nr postępowania: **BZP.2712.1.2025.AP**

INFORMACJA NR 10 DLA WYKONAWCÓW

Dotyczy: postępowania na realizację zadania pod nazwą: **Budowa budynku Centrum Współpracy Polsko – Ukrainiejskiej z częścią dydaktyczną i biblioteką Wydziału Nauk Historycznych i Pedagogicznych Uniwersytetu Wrocławskiego przy ul. Kuźniczej 29b we Wrocławiu**

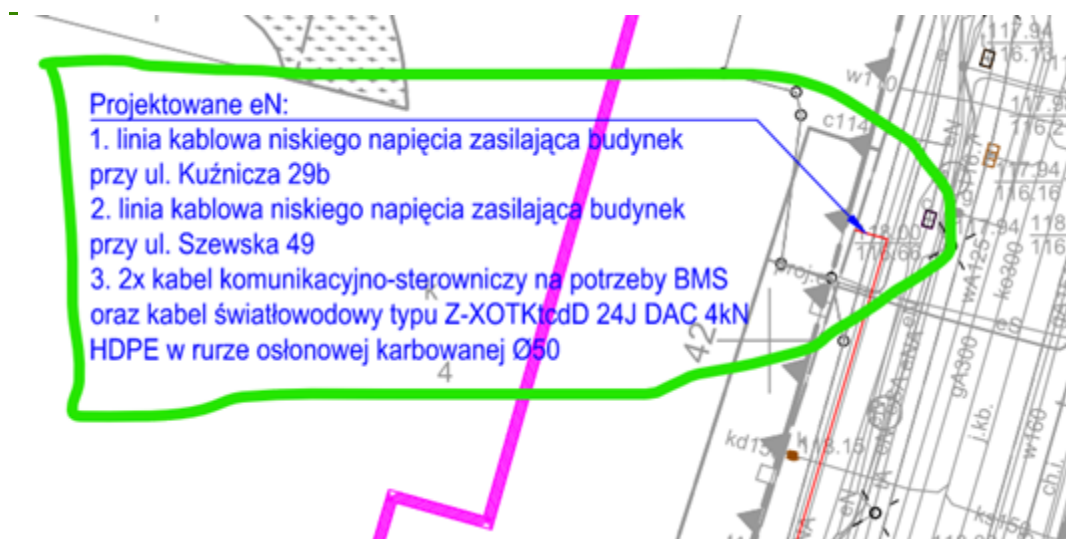
Czy zwód pionowy stanowiący część istniejącego już budynku ze względu na dobudowę budynku Centrum Współpracy Polsko-Ukraińskiej należy przenieść w inne miejsce. Jeśli tak to proszę o przedstawienie rozwiązania projektowe. Pytanie jest uzasadnionym tym, że instalacje odgromowe są podzielone na klasy LPS. Z tych klas wynikają odległości, które należy zachować. Poniżej zdjęcie z wizji lokalnej.

Zamawiający informuje, że zwód pionowy część istniejącego już budynku ze względu na dobudowę budynku Centrum Współpracy Polsko-Ukraińskiej, należy zlikwidować. Instalacje odgromowe budynków są połączone.

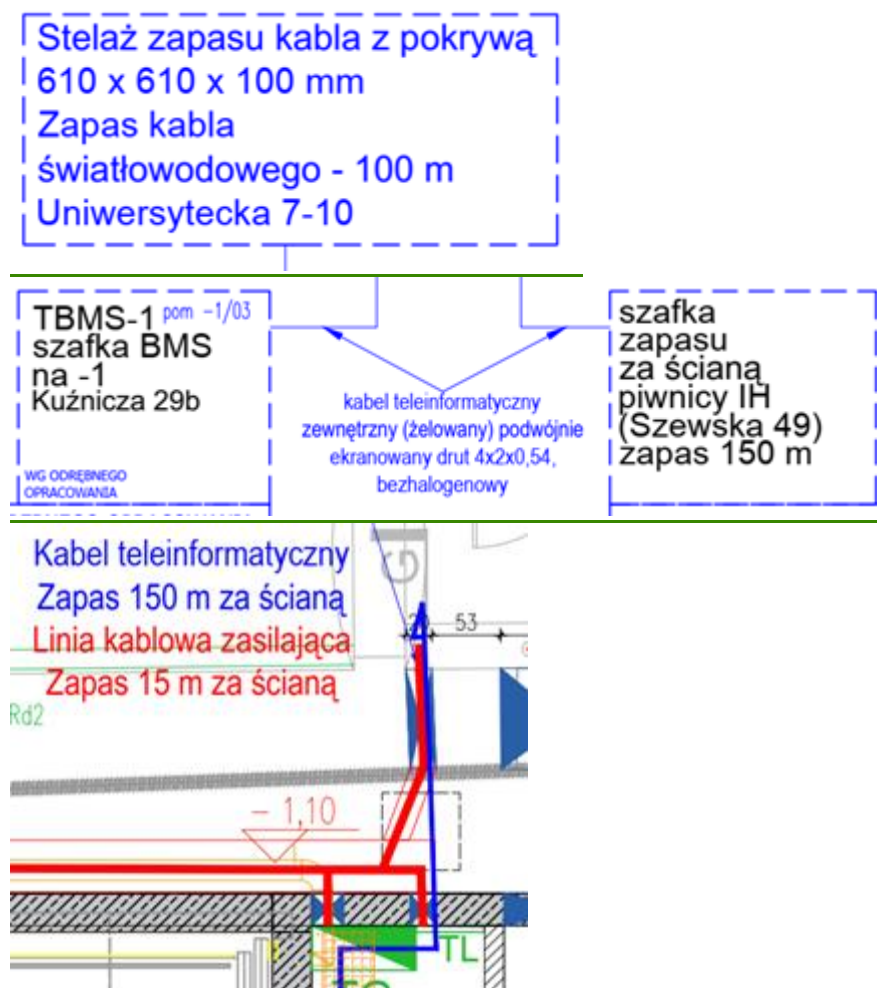
Z dokumentacji dołączonej do postępowania przetargowego wynika, że należy wykonać połączenia (linia kablowa zasilająca budynek przy ulicy Kuźnica 29b, kablowa zasilająca budynek przy ulicy Szewska 49, 2 kable komunikacyjno-sterownicze na potrzeby BMS oraz kable światłowodowy) pomiędzy budynkiem Wydziału Prawa, Administracji i Ekonomii, a budynkiem Centrum Współpracy Polsko-Ukraińskiej. Czy szafy i rozdzielnice do których są przewidziane kable są objęte oddzielnym postępowaniem? Jeżeli tak jakie należy pozostawić zapasy dla w/w kabli w pomieszczeniu technicznym w budynku Wydziału Prawa, Administracji i Ekonomii? Czy do kabli komunikacyjno-sterowniczych do BMS i kabla światłowodowego należy przewidzieć stelaże zapasu tzw. krzyżaki? Poniżej fragment projektu do zilustrowania zagadnienia.

Zamawiający informuje, że sposób i miejsce zakończenia oraz długość zapasu zostały określone w dokumentacji projektowej PZT - opis techniczny oraz w Projektach Technicznym i Wykonawczym w opisach technicznym i rysunkach E02 oraz E03. Zgodnie z opisem technicznym dla kabla komunikacyjno- sterowniczego i dla światłowodu należy wykonać projektowane skrzynki zapasu (stelaż z pokrywą). Poniżej fragmenty rysunków i opisu:

Projektowane linie kablowe wprowadzić do rozdzielnic głównej w budynku Kuźnicza 29b na projektowane (wg odrębnego opracowania) podejście do głównego wyłącznika prądu, a w budynku Szewska 49 za ścianą przejścia pozostawić zapas 15m. W przypadku podejścia na szyn miedzianych karbowanej $\varnothing 50$ w relacji Uniwersytecka 7-10 do punktu CD w pom. -1.03 Kuźnicza 29b. W budynku Uniwersytecka 7-10 wykonać stelaż zapasu kabla z pokrywą, a kabel światłowodowy zakończyć zapasem 100 m. W budynku Kuźnicza 29b kabel światłowodowy wprowadzić do punktu dystrybucyjnego CD.

Kuźnicza 29b we wskazane porty automatyki BMS oraz ul. Szewska 49 należy wykonać stelaż zapasu kabla z pokrywą, a kabel teleinformatyczny zakończyć zapasem 150 m. W przypadku standardu M-Bus

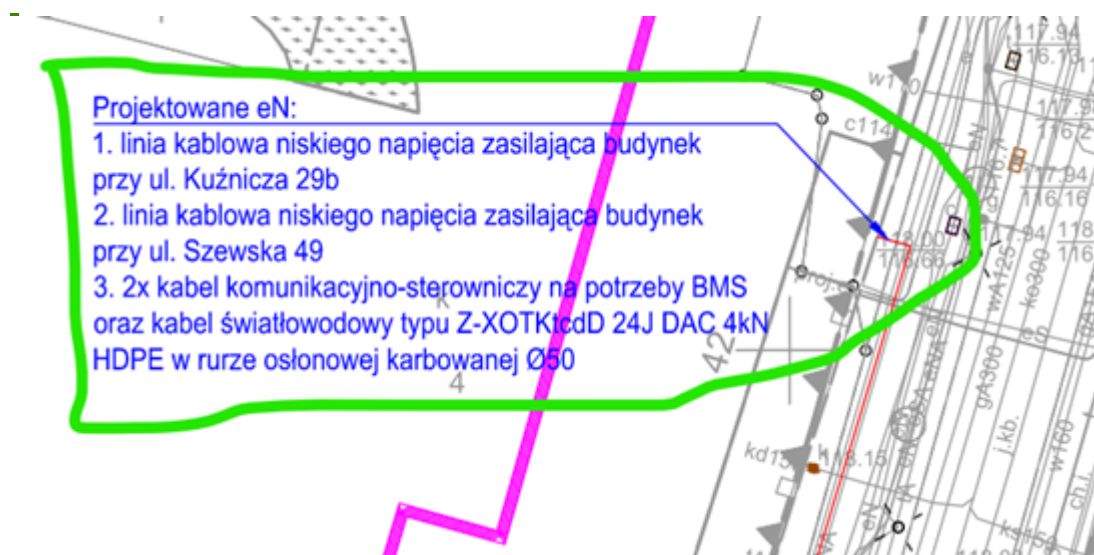
Wprowadzenie kabli łączących budynek Wydziału Prawa, Administracji i Ekonomii z Centrum Współpracy Polsko-Ukraińskiej jest zlokalizowane poniżej terenu w ścianie zewnętrznej Wydziału Prawa, Administracji i Ekonomii. Zgodnie z obecnymi rozwiązaniami takie wejścia kabli do budynków powinny być zabezpieczone przed przenikaniem gazu i wody. Proszę o potwierdzenie rozwiązania. Poniżej fragment projektu do zilustrowania zażądania.

Zamawiający informuje, że zgodnie z opisem technicznym Projektu Technicznego i Wykonawczego:

Do budynków przy ul. Uniwersytecka 7-10 oraz ul. Kuźnicza 29b linie kablowe wprowadzić przez przepusty wodo i gazoszczelne. Zastosować przepusty typu FiloSeal+ HD 160 lub równoważne (4 przepusty na budynek). W wolnej przestrzeni jednego z przepustów wprowadzić kable teleinformatyczne i światłowod.
